Fra: Vendelbo, John <john.vendelbo@wsp.com>
Sendt: 18. november 2022 09:09
Til: Daniel Simmelsgaard-Kristensen
Emne: SV: Erhvervsudviklingsområde Haverslev

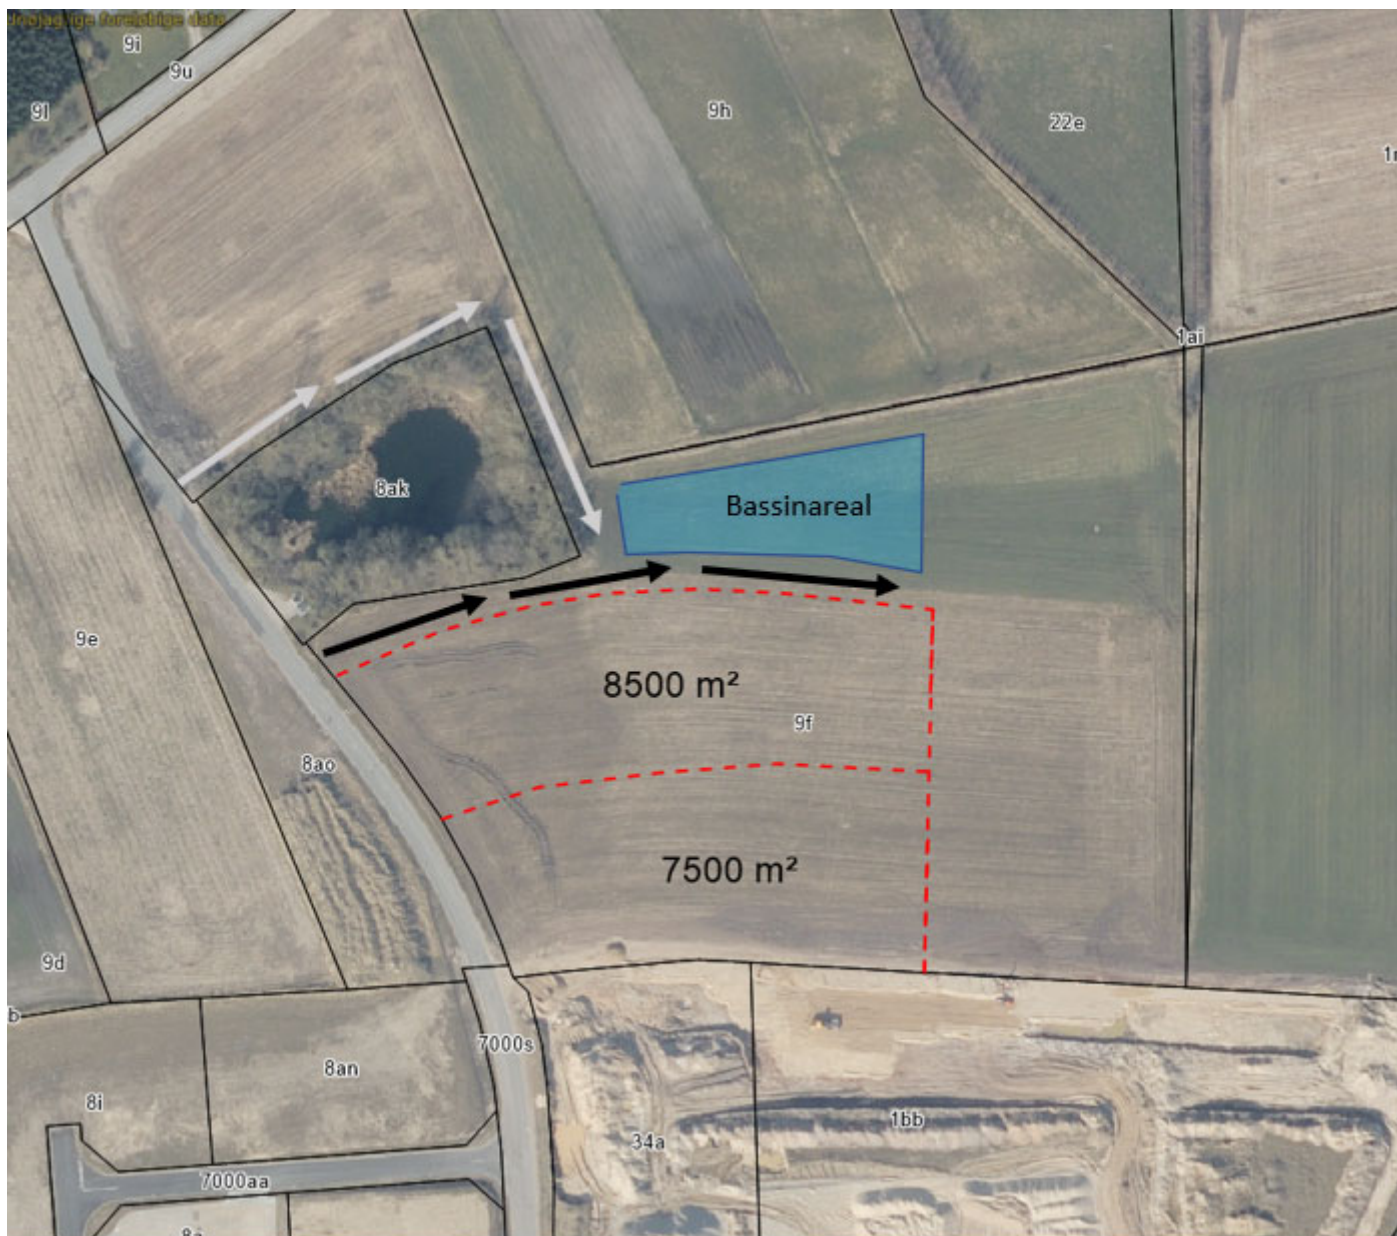
Der er i princippet ikke noget til hinder for at udvikle området med 2 stormatrikler med direkte adgang fra Industriparken, som foreslået – dog er der nogle opmærksomhedspunkter:

- Med forventet tung trafik til/fra 2 adskilte ind/udkørsler ved Industriparken vil vi anbefale at kommunens trafikfolk høres. Det vil selvfølgelig afhænge af industri-/virksomhedstype hvor meget denne løsning har betydning for det trafikale, men principielt vil det betyde et ekstra udkørselspunkt langs Industriparken. Der kunne måske arbejdes med at samle udkørslen for begge matrikler.

- Hensigtsmæssig afvanding skal fortsat indtænkes, herunder afledning og forsinkelse af regnvandet. Oprindeligt var vurderingen, at det eksisterende bassin ved matrikel 8ak (som nu modtager regnvand fra de eksisterende erhvervsområder syd for) ikke kunne tage vand fra det nye erhvervsudviklingsområde – dette dog med udgangspunkt i hele det udlagte erhvervsareal og terrænforholdene. Udgangspunktet er nu, at det befæstede areal vil være mindre, så i princippet kunne udvidelse af det eksisterende bassin måske komme på tale. Vi kan dog samtidigt se, at koteforholdene for størstedelen af stormatriklerne (særligt de østlige dele) vil gøre det vanskeligt at lede vandet til det eksisterende bassin uden pumpehjælp. Alt andet lige vil det derfor være mest nærliggende at indtænke et nyt regnvandsbassin umiddelbart nord for matriklerne som indikeret.

- Der skal være en adgangsvej til bassinet, og der bør derfor arbejdes med at friholde et areal til dette, f.eks. som indikeret med sort pil. Hvis muligt ifht. ejerforhold mv. kan adgangsvejen alternativt indtænkes etableres nord om eksisterende basin som vist med grå pil. Derved kan den salgbare del af arealet måske øges lidt i nordlig retning. Men vi tænker at det er klogest/mest fremsynet at opretholde en adgangsvej svarende til sort pil – derved lukker man ikke på samme måde af for adgang til erhvervsudviklingsområdets østlige del, og derved holder man fortsat muligheden åben for at byggede arealer øst for de to stormatrikler. Vejen tænkes altså i udgangspunktet kun som et friholdt areal til adgangsvej til bassin med begrænsede omkostninger til etablering for forsyningen. Afhængigt af den samlede økonomiske afvejning for hele området, kan det så overvejes om det friholdte areal på et senere tidspunkt skal overgå til en stamvej. Vejudlægget skal derfor være bredt nok til at kunne rumme en stamvej, selvom der måske i første omgang kun etableres en f.eks. 4 m bred stabilgrus vej som servicevej til bassin.

- Som tidligere skrevet, mener vi at det er vigtigt at den videre planlægning sker i samråd med Rebild Forsyning for en endelig hensigtsmæssig disponering af arealet, herunder afklaring af spildevandsstilslutning i Industriparken og regnvandshåndtering.

Vi skal understrege at det indtegnede på nedenstående kun er helt foreløbige skitser. Der er således ikke beregnet bassinstørrelse og arealbehov, og det angivne bassin skal alene angive en antaget fornuftig placering.
